ヒアリングにおける指摘事項に対する回答資料 (No.18, 19)

指摘事項 No.18, 19 に対する回答

図1 3号炉循環水ポンプ建屋内の津波バウンダリと浸水想定範囲 (断面図)

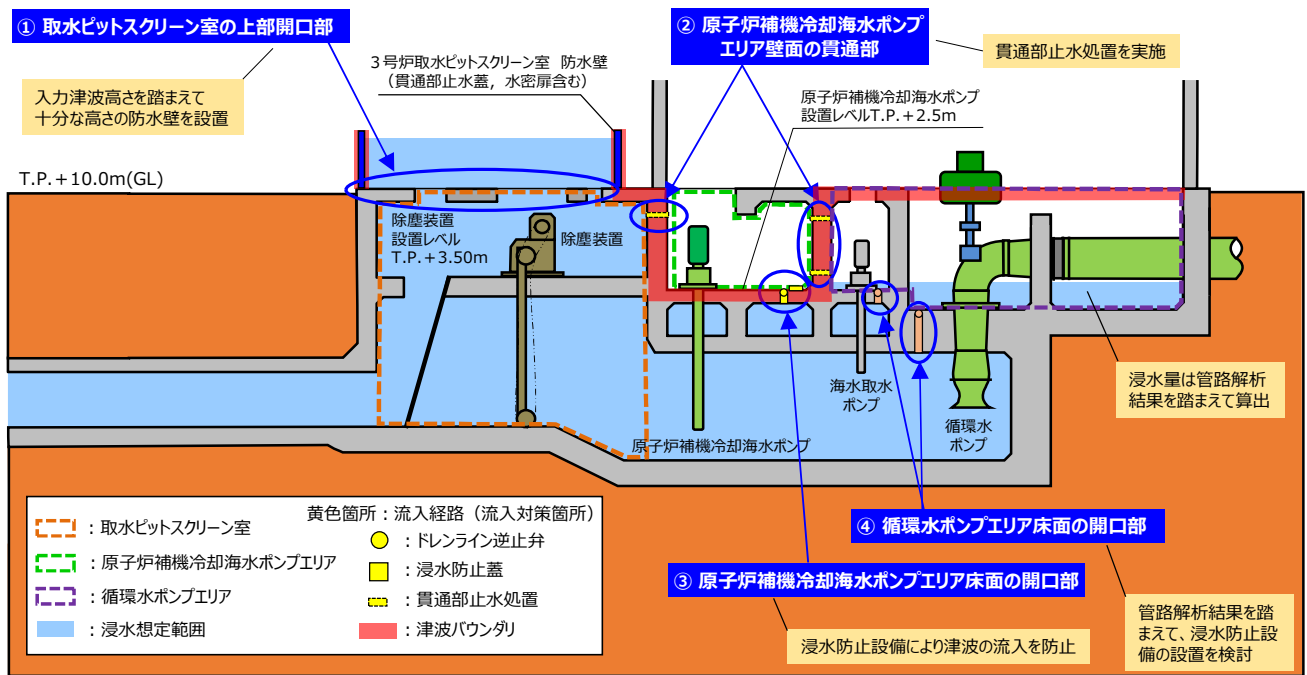
<p>No.18 (220630-01)</p>	<p>耐津波設計方針</p>	<p>経路からの津波に対し、バウンダリを維持する範囲を整理して説明すること。また、当該範囲及び浸水範囲を明確に図に反映すること。</p>
------------------------------	----------------	--

<p>No.19 (220630-02)</p>	<p>耐津波設計方針</p>	<p>循環水ポンプや海水取水ポンプが基準地震動 S_s で破損するのであれば、その漏水に対して、どこでバウンダリを形成するのかサイトの特徴も踏まえて防護上の基本的な概念（方針）を明確にすること。 (バウンダリの形成を考える場合、備える必要のある事象として、地震によりバウンダリを構成する一部の外郭が損傷し、その後に津波が来た場合や地震の損傷を修復中に津波が来る場合が想定される。)</p>
------------------------------	----------------	---

3号取水路からの津波流入に対し、外郭防護の観点として、敷地及び重要な安全機能を有する設備を内包する区画（以下、本項では原子炉補機冷却海水ポンプエリアとする）との境界を津波バウンダリとして設定し、津波防護の基本方針を図1、2の通り整理した。

- 取水路に繋がり3号炉の設計基準対象施設の津波防護対象設備を内包する建屋及び区画に流入する可能性のある経路としては、以下の経路が挙げられる。
 - ① 取水ピットスクリーン室の上部開口部
 - ② 原子炉補機冷却海水ポンプエリア壁面の貫通部
 - ③ 原子炉補機冷却海水ポンプエリア床面の開口部
 - ④ 循環水ポンプエリア床面の開口部
- その他にも津波が流入する可能性のある経路として、取水ピットポンプ室から海水淡水化設備建屋に海水を送水する海水取水ポンプ及び配管類、取水ピットポンプ室からタービン建屋に海水を送水する循環水ポンプ及び配管類が挙げられるが、これらのポンプ・配管類は、建屋・区画内に開口部はないため津波が直接流入する経路とはならない。

- 管路解析により得られる入力津波高さを踏まえ、①～④の経路から津波が流入する可能性がある場合には、津波防護対策を行い、敷地及び原子炉補機冷却海水ポンプエリアへの津波流入を防止する。
- 具体的には、取水ピットスクリーン室開口部周りには津波防護施設として十分な高さの防水壁を設置し、原子炉補機冷却海水ポンプエリアの取水ピットスクリーン室側壁面貫通部には、

浸水防止設備として貫通部止水処置を施す。

- 原子炉補機冷却海水ポンプエリアの床面開口部にはドレンライン逆止弁及び浸水防止蓋を設置することで、津波流入防止を行う。
- 循環水ポンプエリアからの津波流入の可能性に関しては、管路解析結果を踏まえて津波の浸水量評価を行い、循環水ポンプエリア内に津波を留めることで敷地及び原子炉補機冷却海水ポンプエリアに津波を流入させない方針とする。
- なお、浸水量評価の結果、津波が敷地へ流入する可能性がある場合には、浸水防止設備の設置等、必要な対策を講じる。
